Betreft: advies verbeteren perron A en B op Utrecht Centraal Station

Op 26 april 2019 heeft het Rocov perron A op het centraal station Utrecht geschouwd.
In deze rapportage geven wij onze bevindingen weer met een advies voor verbetering.
Een aantal adviezen komt overeen met adviezen uit eerdere schouwen.

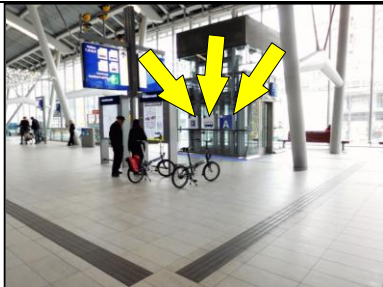
No Beschrijving situatie		Advies	
Stationshal perron A en B			
1.	De lay-out/vormgeving van de perronaanduiding A en B komt niet overeen met de perronaanduidingen van de trein perrons en perron C en D.		a. Voer de perronaanduiding A en B uit in hetzelfde formaat als bij perron C en D. dit geldt voor beide zijden van de stationshal.
2.	Op de bewegwijzeringsborden worden verschillende termen gebruikt voor dezelfde aanduiding. Zoals 'Haltes C,D,G,H' en 'Bushaltes A'. Dit is zeer verwarrend.		a. Vervang de verschillende teksten en pas altijd dezelfde tekst en toe !
3.	In de stationshal zijn meerdere DRIS-toetsenborden voor mensen met een visuele beperking aangebracht. Deze zijn niet aangelijnd.		a. Lijn alle toetsenbordjes aan.
